**Forum mondial de l'harmonisation
des Règlements concernant les véhicules**

Groupe de travail de la sécurité passive

Soixante-quinzième session

**Règlement ONU n° 153 (Intégrité du système d'alimentation
en carburant et sécurité de la chaîne de traction électrique
en cas de collision par l'arrière)****Proposition de série 01 d'amendements au Règlement
ONU n° 153 (Intégrité du système d'alimentation
en carburant et sécurité de la chaîne de traction
électrique en cas de collision par l'arrière)****Communication de l'expert de la France***

Modèle A

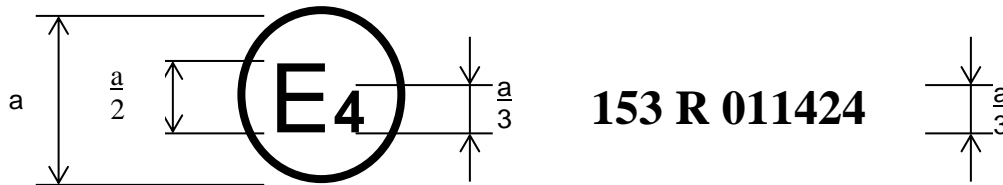
La marque d'homologation ci-dessus, apposée sur un véhicule, indique que le type de ce véhicule a, en ce qui concerne la protection des occupants en cas de choc avant, été homologuée aux Pays-Bas (E 4) au titre du Règlement ONU n° 153, sous le numéro 001424. Ce numéro indique que l'homologation a été accordée conformément aux prescriptions du Règlement ONU n° 153 **tel que modifié par la série 01 d'amendements.**

Modèle B

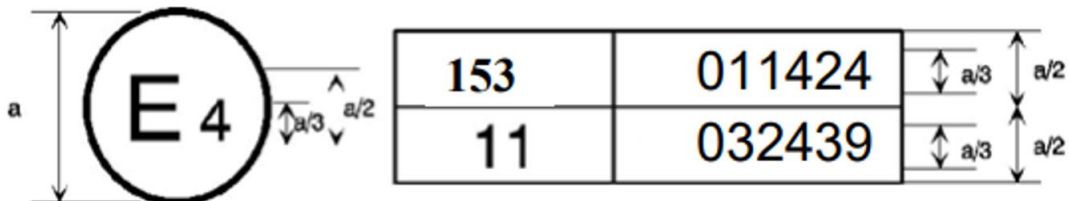
Les deux premiers chiffres des numéros d'homologation indiquent que, aux dates où les homologations respectives ont été délivrées, le Règlement ONU n° 153 **comprendait la série 01 d'amendements** et le Règlement ONU n° 11 comprenait la série 03 d'amendements. ».

Figure 3
Doigt d'épreuve articulé

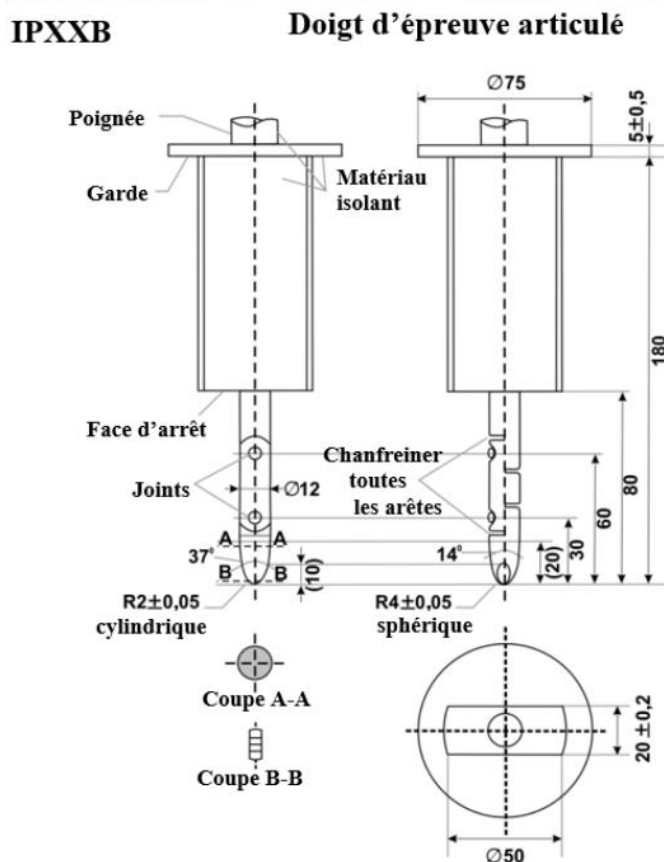
- a) Sur les angles : $+0/-10$ secondes $^{\circ}0'0'' / -0^{\circ}0'10''$;
- b) Sur les dimensions linéaires :
 - i) **Jusqu'à** ≤ 25 mm : $+0 / -0,05$ mm ;
 - ii) **Au-dessus de** ≥ 25 mm : $\pm 0,2$ mm.
